PROCES – VERBAL DE SYNTHESE des observations formulées par le public

ENQUÊTE PUBLIQUE

N° E23000035/33

Enquêtes conjointes préalable à la déclaration d'utilité publique et parcellaire avec mise en compatibilité des documents d'urbanisme de Bordeaux Métropole concernant une opération d'aménagement de « Mérignac Soleil » sur le territoire de la commune de Mérignac.

E12 : Mte Luc MANETTI (31 mai 2023)

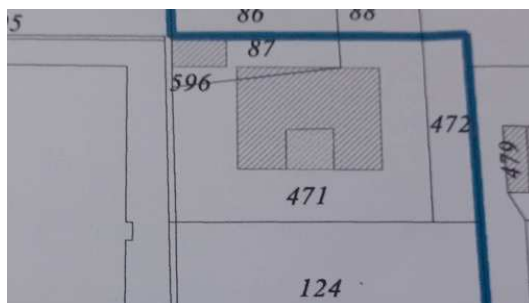
L'avocat de Mr MORENO joint un mémoire de 6 pages (**PJ 3**) argumentant la demande de sortie du périmètre du projet des parcelles AY87, AY471 et AY472.

Commentaire du commissaire enquêteur : Après consultation du concessionnaire, il apparaît qu'aucun projet n'est précisément défini sur les parcelles concernées. Situé à l'extrémité Est du périmètre et en zonage UM16, la demande de Mr Moreno est considérée comme recevable. Il est demandé à la FAB d'émettre sa décision eu égard à cette modification de périmètre.

RPDUP7 : Mr et Mme PAPOT (24 mai 2023)

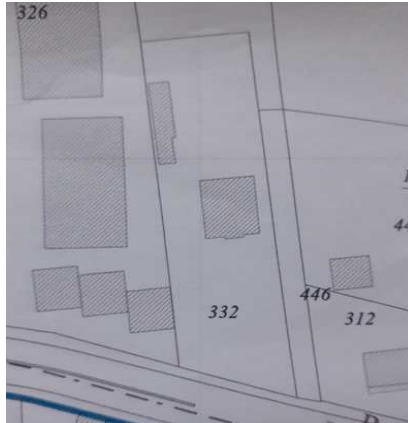
Les déposants, propriétaires de la parcelle DR332, incluse dans le périmètre du projet souhaitent avoir des informations sur la destination finale de ce secteur situé au Sud de la voisine 8.

Commentaire du commissaire enquêteur : Les déposants sont situés à l'intérieur du périmètre du projet. Il est demandé à la FAB d'apporter des informations complémentaires sur les aménagements prévus dans la partie Sud de la voisinée 8.

RPDUP8 : Mr Fabrice RICETTO

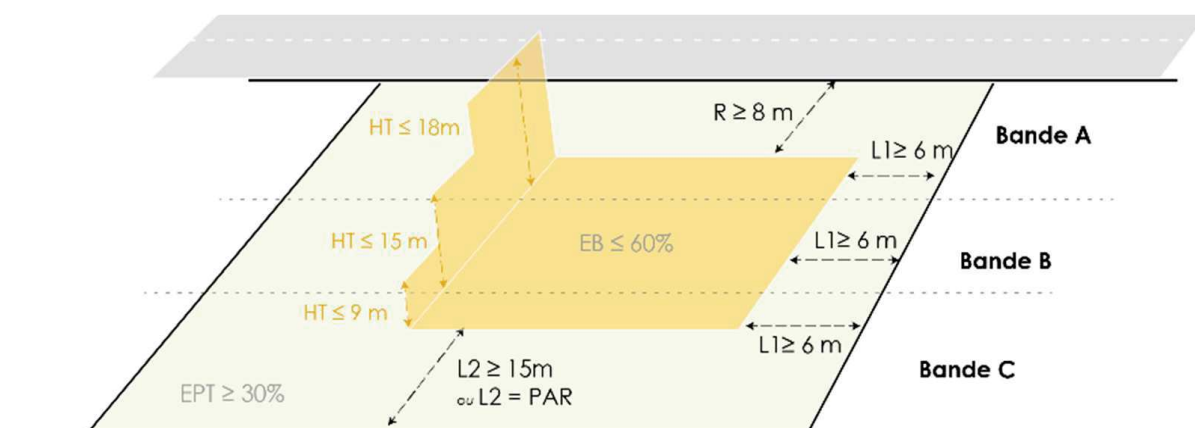
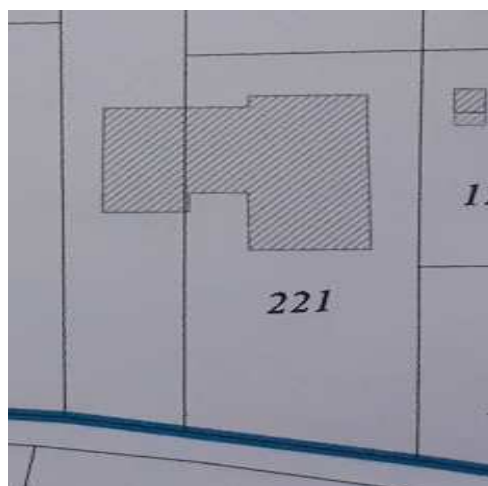
Le déposant, propriétaire des parcelles AV221 et AV53 mitoyennes au périmètre du projet souhaite connaître comment s'applique le futur règlement UPXX en terme de limites de retrait et de hauteur des constructions à venir. Le déposant craint que les constructions futures créent des vis à vis avec son espace privé. Il souhaite savoir si dans le cadre de l'aménagement de Mérignac Soleil, le chemin de Lartigue passera dans le domaine public.

Commentaire du commissaire enquêteur: Concernant le règlement du zonage UPXX en terme de retrait et de hauteur, il est prévu que pour les emprises supérieures à 3000m², les parcelles devront être divisées en 3 bandes d'implantation (bandes A, B, C) pour lesquelles l'implantation, les hauteurs, les emprises bâties et les retraits permettront une gradation des constructions depuis l'alignement vers le tissu pavillonnaire avoisinant.

RPDUP12 : Mr Anthony MIDEJEAN Mme Aline CHAIGNE

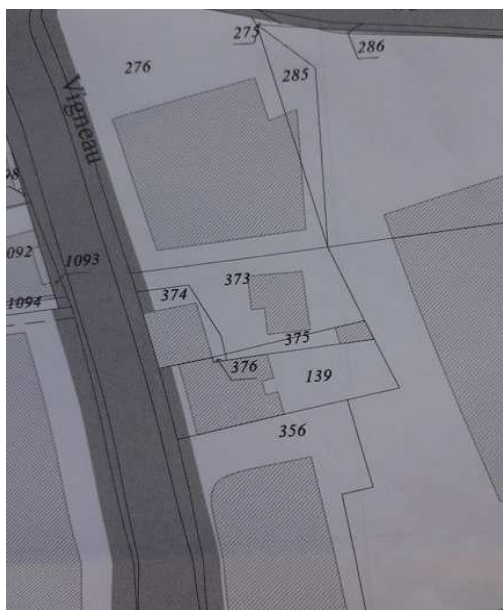
Les déposants propriétaires des parcelles AW373 et AW375 situées à l'intérieur de la voisinée 3 souhaitent obtenir un RDV avec la FAB afin d'être informé sur le devenir prochain de leur bien.

Commentaire du commissaire enquêteur : Cette contribution constitue un porté à connaissance de la FAB. L'avis du commissaire enquêteur n'est pas nécessaire.

E12 : Mte Luc MANETTI (31 mai 2023)

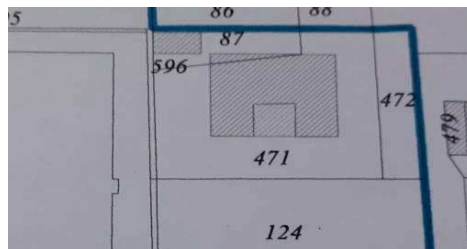
L'avocat de Mr MORENO joint un mémoire de 6 pages (PJ 3) argumentant la demande de sortie du périmètre du projet des parcelles AY87, AY471 et AY472.

Commentaire du commissaire enquêteur : Après consultation du concessionnaire, il apparaît qu'aucun projet n'est précisément défini sur les parcelles concernées. Situé à l'extrémité Est du périmètre et en zonage UM16, la demande de Mr Moreno est considérée comme recevable. Il est demandé à la FAB d'émettre sa décision eu égard à cette modification de périmètre.

1-1/ Réponse du maître d'ouvrage :

@3 : Mr J.P. X (14 mai 2023)

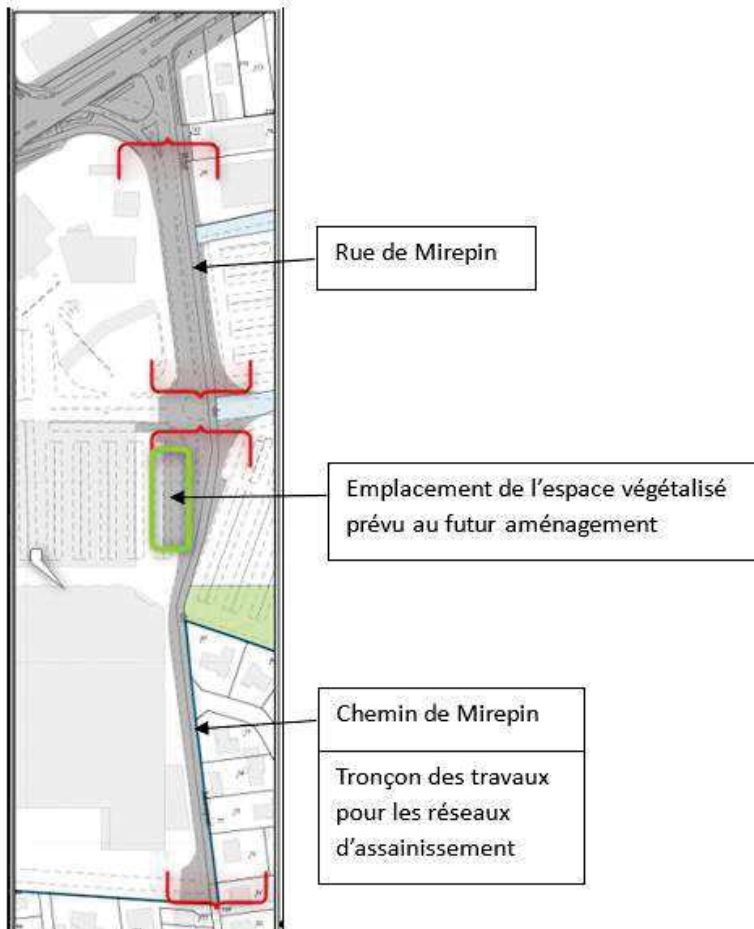
Le déposant souhaite savoir si le chemin de Mirepin va passer dans le domaine public avec création d'une piste cyclable et piétonne en continuité de la rue de Mirepin et si des plantations d'arbres seront prévues le long de la façade de Carrefour. En cas de rétrocession dans le domaine public, le déposant s'interroge sur le devenir de cette voirie en termes d'accès aux parcelles privées et de circulation des poids lourds.

Commentaire du commissaire enquêteur : La FAB souhaite acquérir les parcelles AY77 et DI566 afin de pouvoir effectuer les travaux d'assainissement liés à l'aménagement de l'îlot Castorama. Il est demandé à la FAB de préciser si d'autres projets doivent être réalisés sur le chemin de Mirepin notamment en termes de végétalisation.

4/ Réponse du maître d'ouvrage :

RPDUP9 : Mr Claude BERSAC (16 mai 2023) (traité par erreur sur le registre de l'enquête parcellaire mais concerne la DUP)

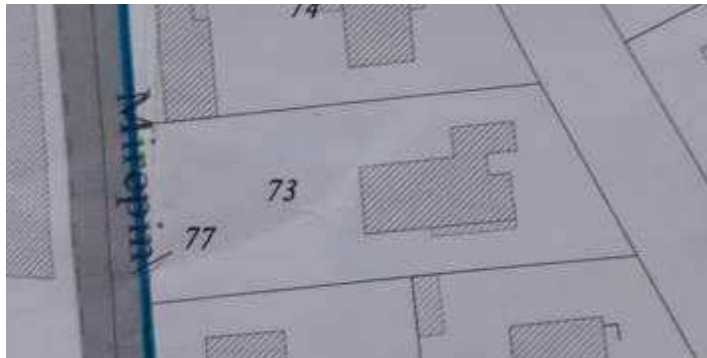
Le déposant propriétaire de la parcelle AY73 au 20 rue René BAZIN en mitoyenneté directe avec le périmètre du projet est favorable à la demande d'acquisition foncière par la FAB des parcelles AY77 et D1566 (pour 50m²). Le déposant complète sa contribution en précisant qu'il est également favorable à l'acquisition par Bordeaux Métropole des parcelles AY76 et AY565 correspondant à l'intégralité de la rue René BAZIN afin qu'elle puisse passer dans le domaine public.

Commentaire de commissaire enquêteur : Les parcelles AY76 et AY565 de la rue René Bazin sont hors périmètre du projet de Mérignac Soleil et constitue un porté à connaissance de la FAB. L'avis du commissaire enquêteur n'est pas nécessaire.

RPDUP7 : M. et Mme PAPOT (24 mai 2023)

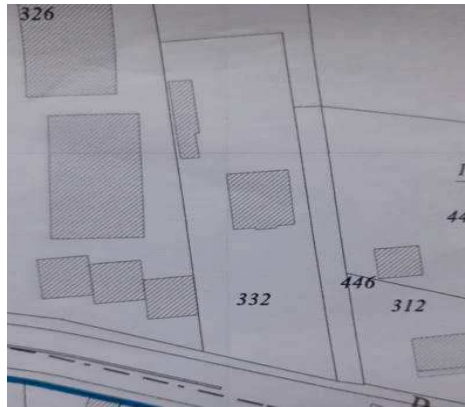
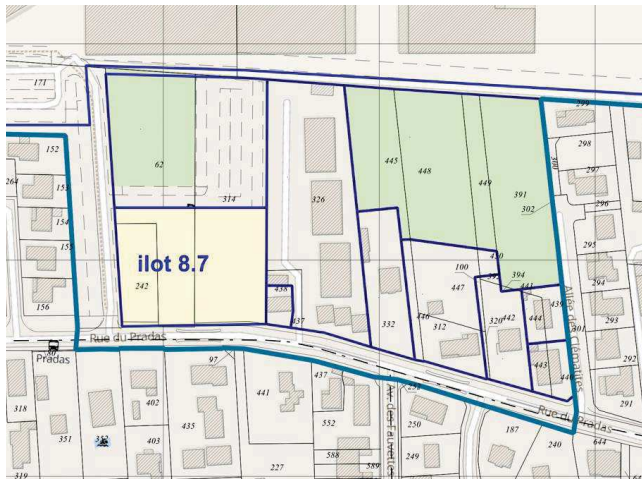
Les déposants, propriétaires de la parcelle DR332, incluse dans le périmètre du projet souhaitent avoir des informations sur la destination finale de ce secteur situé au Sud de la voisinée 8.

Commentaire du commissaire enquêteur : Les déposants sont situés à l'intérieur du périmètre du projet. Il est demandé à la FAB d'apporter des informations complémentaires sur les aménagements prévus dans la partie Sud de la voisinée 8.

10/ Réponse du maître d'ouvrage :

Le maître d'ouvrage se permet de corriger la section cadastrale indiquée par le commissaire-enquêteur. Il s'agit de la section AX et non DR, soit la parcelle AX 332.

Seul l'îlot 8.7 non adjacent à ces parcelles, porte une programmation de construction. Aucun projet n'est aujourd'hui engagé. Ce secteur se trouve dans la zone UM 17 du PLU qui n'autorise que du R+1 maximum. Il n'y a pas d'aménagement programmé pour la rue du Pradas.

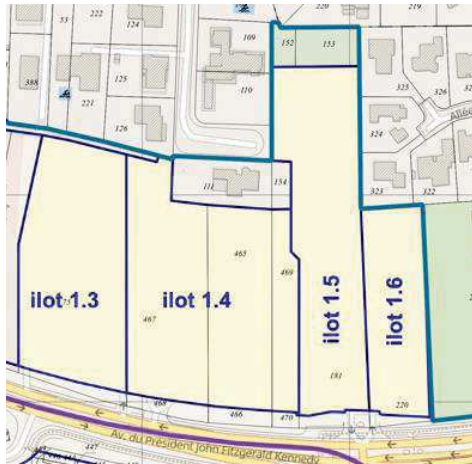
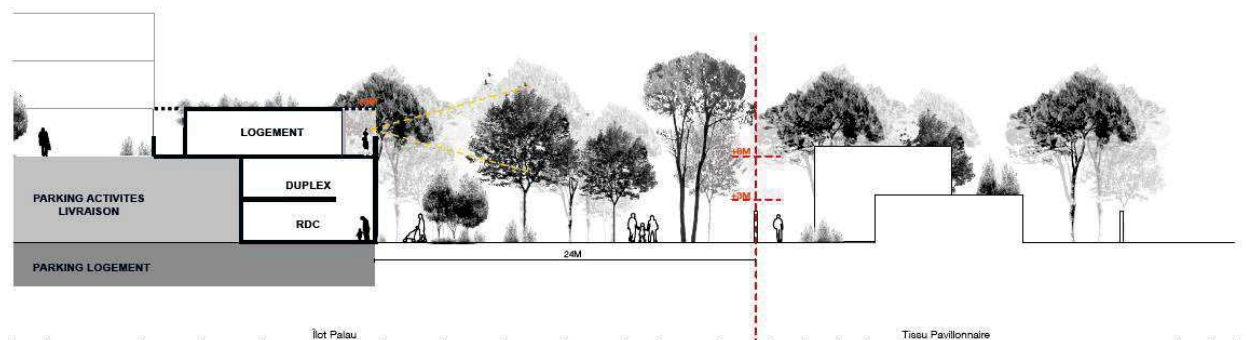
D'autre part, le déposant est défavorable au règlement du zonage UPXX en termes de retrait qu'il juge insuffisant et de hauteur des bâtiments qu'il juge excessive et qui auront pour conséquence la dévalorisation de son bien. La question du dédommagement financier est posée.

Commentaire du commissaire enquêteur : Les limites des zonages ne se superposent pas forcément avec celles du projet. Toutefois, il est demandé à la FAB de justifier la limite Nord du périmètre du projet qui intègre les parcelles du déposant déjà fortement végétalisées et de définir le contenu de la servitude de localisation VX3.

14/ Réponse du maître d'ouvrage :

Le maître d'ouvrage se permet de corriger la section cadastrale indiquée par le commissaire-enquêteur. Il s'agit de la section AW et non AV, soit les parcelles AW 111 et AW 154.

Une servitude de localisation VX3 a été inscrite pour la réalisation d'un cheminement doux et planté n'accueillant pas de circulation automobile.

Il est à noter que la MECDU prévoit une bande de « Plantation A Réaliser (PAR) » d'une épaisseur de 25m depuis la limite de fond de parcelle sur toutes les parcelles limitrophes à cette propriété, imposant donc des reculs aux futures constructions. De plus, les hauteurs sont calibrées dans le règlement pour prendre en compte une dégressivité depuis l'avenue Kennedy vers le quartier pavillonnaire au nord.

RPDUP8 : Mr Fabrice RICETTO

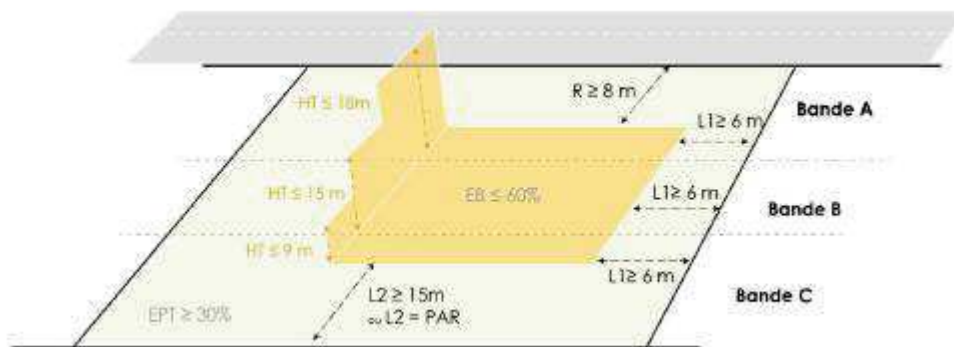
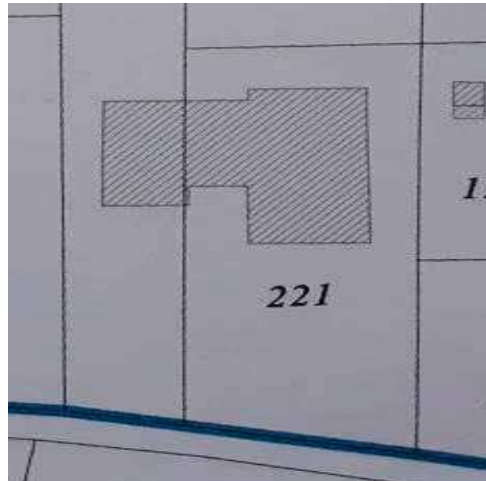
Le déposant, propriétaire des parcelles AV221 et AV53 mitoyennes au périmètre du projet souhaite connaître comment s'applique le futur règlement UPXX en termes de limites de retrait et de hauteur des constructions à venir. Le déposant craint que les constructions futures créent des vis à vis avec son espace privé. Il souhaite savoir si dans le cadre de l'aménagement de Mérignac Soleil, le chemin de Lartigue passera dans le domaine public.

Commentaire du commissaire enquêteur : Concernant le règlement du zonage UPXX en termes de retrait et de hauteur, il est prévu que pour les emprises supérieures à 3000m², les parcelles devront être divisées en 3 bandes d'implantation (bandes A, B, C) pour lesquelles l'implantation, les hauteurs, les emprises bâties et les retraits permettront une gradation des constructions depuis l'alignement vers le tissu pavillonnaire avoisinant.

RPDUP12 : Mr Anthony MIDEJEAN Mme Aline CHAIGNE

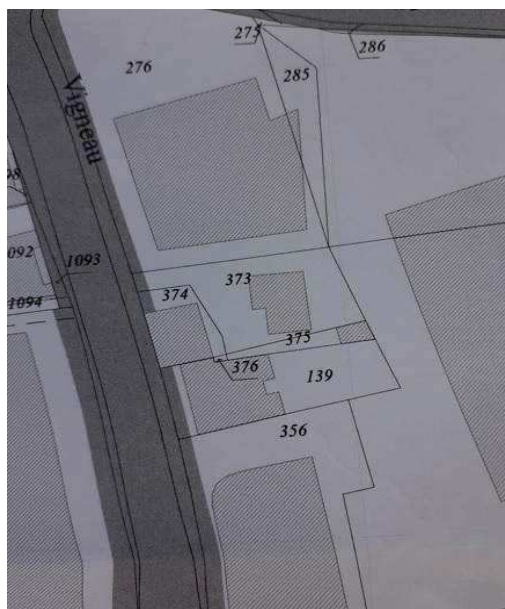
Les déposants propriétaires des parcelles AW373 et AW375 situées à l'intérieur de la voisinée 3 souhaitent obtenir un rendez-vous avec la FAB afin d'être informés sur le devenir prochain de leur bien.

Commentaire du commissaire enquêteur : Cette contribution constitue un porté à connaissance de la FAB. L'avis du commissaire enquêteur n'est pas nécessaire.

Charges de trafic journalières à terme (2020-2035) pour un jour ouvrable - Source : Transitec, octobre 2017

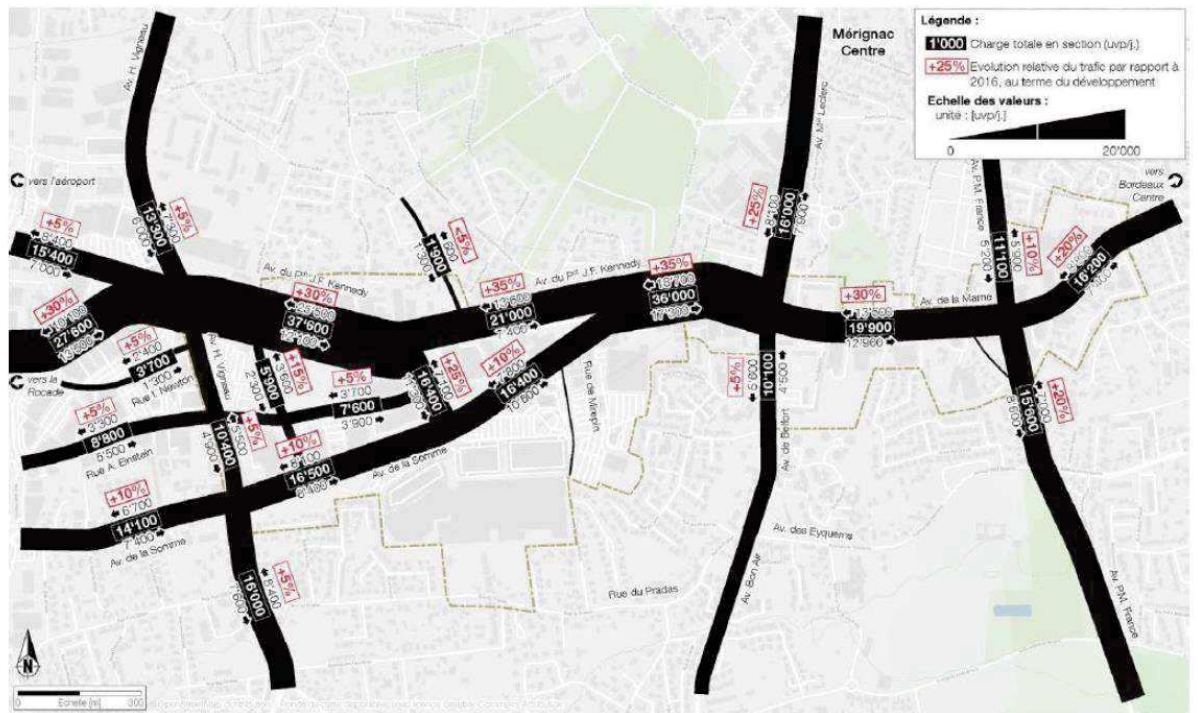
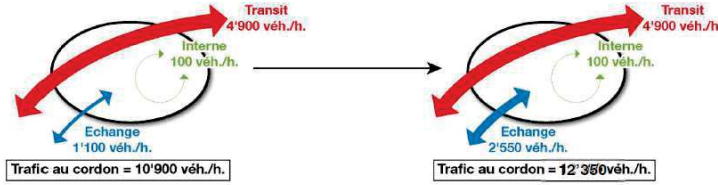
Concernant les perspectives d'évolution de trafic, l'évaluation environnementale de la MECDU p.161 et 162 présente l'étude de déplacements menée par le bureau d'études Transitec d'octobre 2017 comme présenté sur la carte ci-dessous :

La carte laisse apparaître une évolution de trafic entre 2020 et 2035 de l'ordre de 30% à 35% le long de l'avenue Kennedy et de l'ordre de 10% le long de l'avenue de la Somme. Ces valeurs sont très nettement supérieures à celles qui sont prévues dans le dossier « L'évolution du trafic est de moins de 15% à l'heure de pointe du matin (HPM) et de moins de 5% à l'heure de pointe du soir (HPS) ».

30/ Réponse du maître d'ouvrage :

La Fab a fondé ces indications sur les données du bureau d'étude TRANSITEC.
